Lista di controllo per la valutazione preliminare
(art. 6, comma 9, D.Lgs. 152/2006)

Impianto agrivoltaico denominato "Impianto agrivoltaico Masseria Scianne", con una potenza di 30,722 MW e delle relative opere di connessione alla RTN, da realizzarsi nel comune di Nardò (LE)

Figura 1. Dettaglio della parte finale del tracciato di cavidotto autorizzato in VIA (lunghezza complessiva 4.032 m).

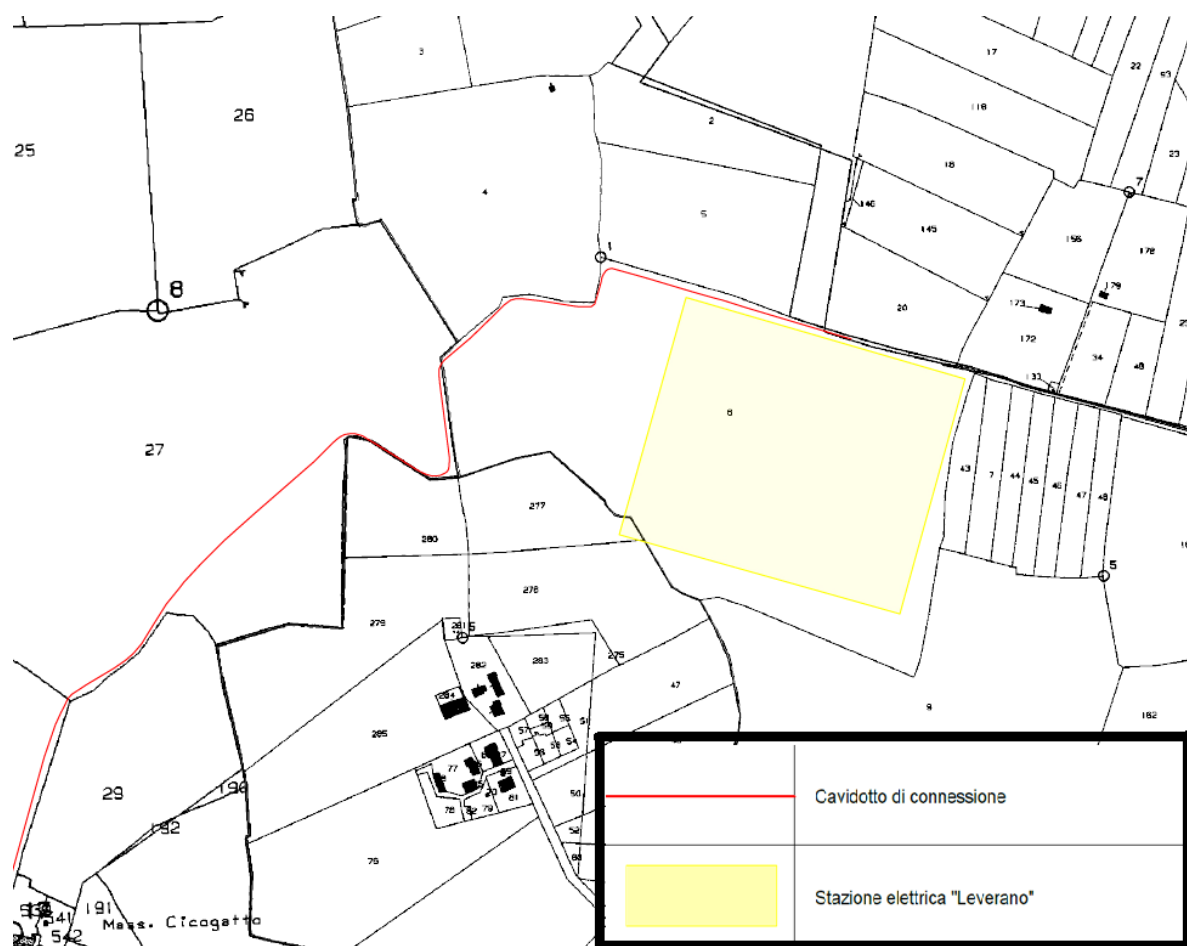
Nello specifico, è stato previsto un differente posizionamento planimetrico del tratto finale del tracciato del cavidotto di connessione in prossimità della nuova Stazione Elettrica 380/150/36 kV "Leverano".

- il tracciato di connessione è lo stesso già valutato e autorizzato in sede di VIA, fatta eccezione per il tratto terminale, che presenta un diverso posizionamento planimetrico in prossimità della SE "Leverano";*
- la variazione interessa esclusivamente la porzione finale del percorso, dove il cavidotto, invece di fiancheggiare la stazione sul lato nord come previsto nel progetto autorizzato, si sviluppa ora lungo il*

lato ovest per poi raccordarsi al punto di allaccio sul fronte est, in corrispondenza del nuovo stallo utente;

– a seguito del benessere relativo all'ampliamento della SE "Leverano" a 36 kV e della disponibilità operativa del nuovo punto di consegna, l'allaccio avviene in un punto più prossimo, con conseguente riduzione della lunghezza complessiva del cavidotto da 4.032 m a 3.768 m (–264 m, pari a circa 6,5%), senza modifiche delle caratteristiche tecniche e funzionali della connessione (terna $3 \times 1 \times 240 \text{ mm}^2 \text{ Cu}$ – 36 kV).

Figura 2. Dettaglio della parte finale del nuovo tracciato di cavidotto da sottoporre a Valutazione Preliminare (lunghezza complessiva 3.768 m).
